**Verslag huishoudelijke elektrische installatie op laagspanning en zeer lage spanning****Algemeen:**

Referentie: 006-20260506-02	Datum controle: 06/05/2026
Keurder: 006

Eigenaar: Onbekend	EAN-code: 541449206002942406
Adres installatie: Veerledorp 28 bus 3, 2431 - Varendonk	Nummer teller(s): 1sag1100857787
Distributienetbeheerder installatie: Fluvius	
Datum uitvoering installatie:	<input type="checkbox"/> Vóór 01/10/1981 <input checked="" type="checkbox"/> Tussen 01/10/1981 en 01/06/2020 <input type="checkbox"/> Vanaf 01/06/2020
Type:	<input checked="" type="checkbox"/> Woonenheid <input type="checkbox"/> Niet-huishoudelijk <input type="checkbox"/> PV <input type="checkbox"/> Batterij <input type="checkbox"/> Laadpaal

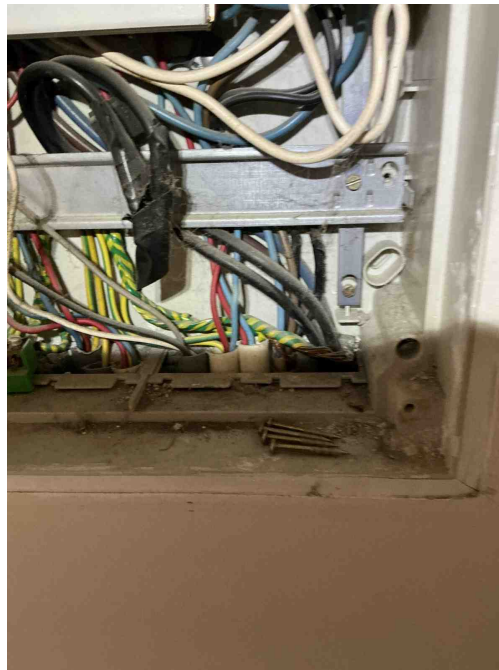
A09 - De isolatie van de aardgeleider en/of beschermingsgeleider is niet gekenmerkt door de geel / groene kleurencombinatie (Boek 1: 5.4.3.3).

Opmerking: Kabelmantel met plakband

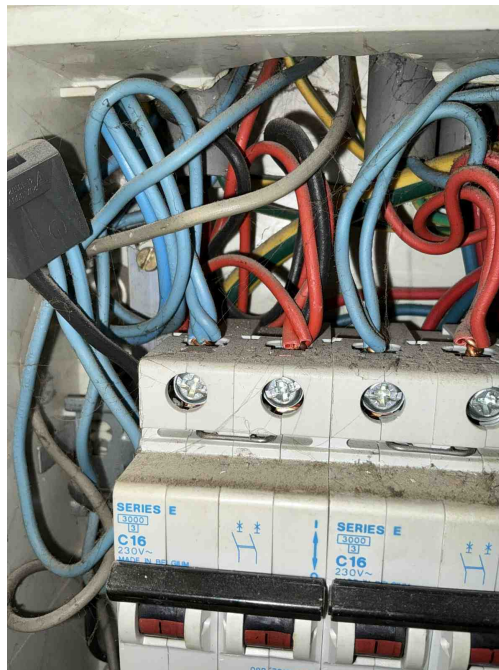
B34 - Het kabeltype van de meterbord verbinding aan de oorsprong van de installatie beantwoordt niet aan de minimale vereisten vastgelegd door de distributienet beheerder. (Boek1: 1.5 + SYNERGRID C1/107)

Opmerking: Kabelmantel gebruikt als aarding

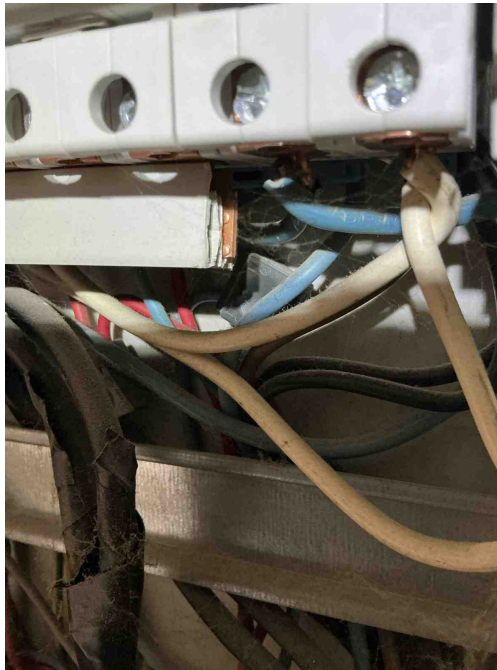
T21 - Het elektrisch materieel is niet geplaatst volgens de voorschriften van de fabrikant/ regels van goed vakmanschap . (Boek 1: 1.4.1.3)

Opmerking: Verbinding tussen aardingsrail is niet oké. , barenstel, automaten met meer dan 3 draden

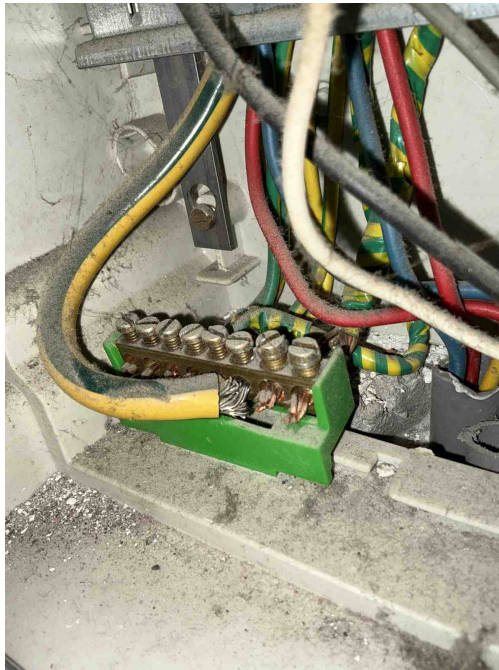
T21 - Het elektrisch materieel is niet geplaatst volgens de voorschriften van de fabrikant/ regels van goed vakmanschap . (Boek 1: 1.4.1.3)

Opmerking: Verbinding tussen aardingsrail is niet oké. , barenstel, automaten met meer dan 3 draden

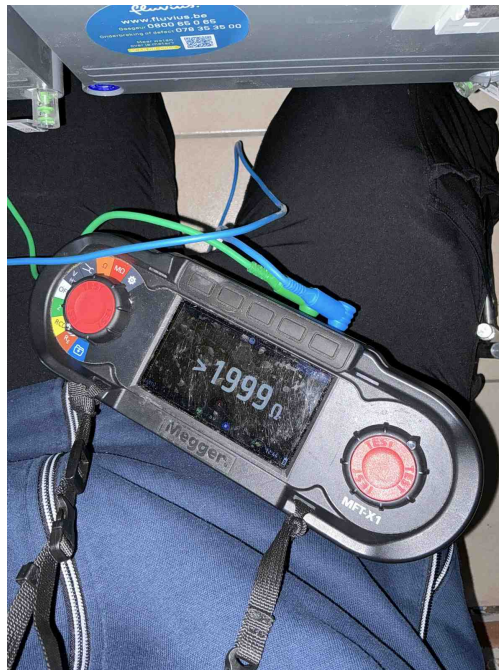
B14 - Abnormale opwarming van de beveiligingen, schakelapparatuur, aansluitklemmen (Boek 1: 4.4.1.1).

Opmerking: Keuken

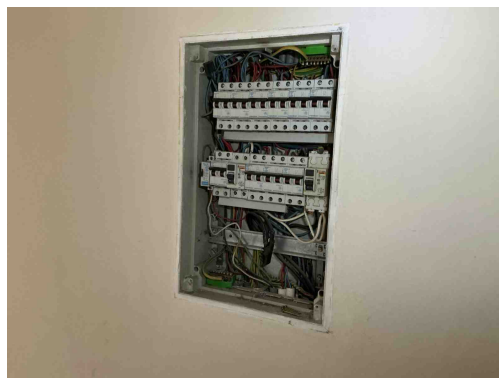
A05 - De waarde van de spreidingsweerstand van de aardverbinding is te hoog (Boek 1: 5.4.2).
